KGS Code 일부 개정안 항목별 개정사유

2019. 11

가스기술기준위원회 사무국

KGS AA337가스누출 확인 퓨즈콕 제조의 시설·기술·검사기준 개정안 항목별 개정사유

그림 3.8.3.4.1② 점검통 구조 예시

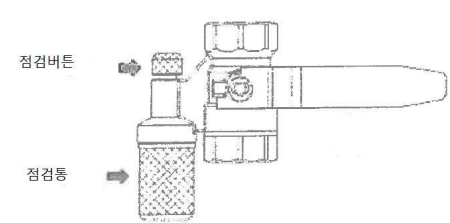
현 행	개 정 (안)	개정사유
3.8 성능 콕은 그 콕의 안전성과 편리성을 확보하기 위하여 다음 기준에 따른 성능을 가지는 것으로 한다. 3.8.3 작동 성능 3.8.3.1 ~ 3.8.3.3 <생 략> 3.8.3.4 내충격 성능 <u>3.8.3.4.1 점검통은 2.9N·m의 충격을 가했을 때 파손·변형 등이 없는 것으로 한다.</u>	3.8 -- ----- -----. 3.8.3 ---- 3.8.3.1 ~ 3.8.3.3 <현행과 같음> 3.8.3.4 ----- <u>3.8.3.4.1 점검통이 3.8.3.4.1①과 같이 몸통과 덮개에 연결된 경우 점검통에 2.9N·m의 충격을 가했을 때 파손·변형 등이 없는 것으로 하고, 점검통이 그림 3.8.3.4.1②와 같이 몸통에만 연결된 경우 점검통에 1.5N·m의 충격을 가했을 때 파손·변형 등이 없는 것으로 한다.</u> <u>그림 3.8.3.4.1① 점검통 구조 예시</u>	○ KGS S AA009에 따라 제조되는 가스누출확인 퓨즈콕의 점검통의 내충격 성능 시험 기준 반영

점검버튼 점검통 <u>그림 3.8.3.2② 점검통 구조 예시</u>	
--	---	--

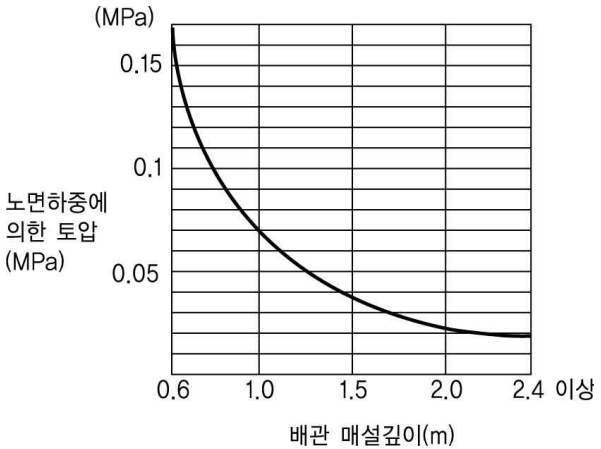
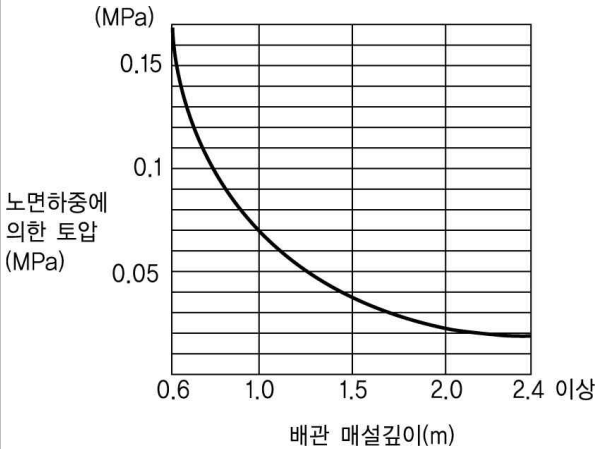
현 행	개 정 (안)	개정사유
3.8 성능 밸브는 그 밸브의 안전성과 편리성을 확보하기 위하여 다음 기준에 따른 성능을 가지는 것으로 한다. 3.8.3 작동 성능 3.8.3.1 <생 략> 3.8.3.2 내충격 성능 <u>점검통은 29N·m의 충격을 가하였을 때 파손, 변형 등이 없는 것으로 한다.</u>	3.8 -- ----- -----. 3.8.3 ---- 3.8.3.1 <현행과 같음> 3.8.3.2 ----- <u>점검통이 그림 3.8.3.2㉠과 같이 몸통과 덮개에 연결된 경우 점검통에 2.9N·m의 충격을 가했을 때 파손·변형 등이 없는 것으로 하고, 점검통이 그림 3.8.3.2㉡와 같이 몸통에만 연결된 경우 점검통에 1.5N·m의 충격을 가했을 때 파손·변형 등이 없는 것으로 한다.</u>  그림 3.8.3.2㉠ 점검통 구조 예시	○ AA010에 따라 제조되는 가스누출확인 배관용밸브의 점검통의 내충격 성능 시험 기준 반영
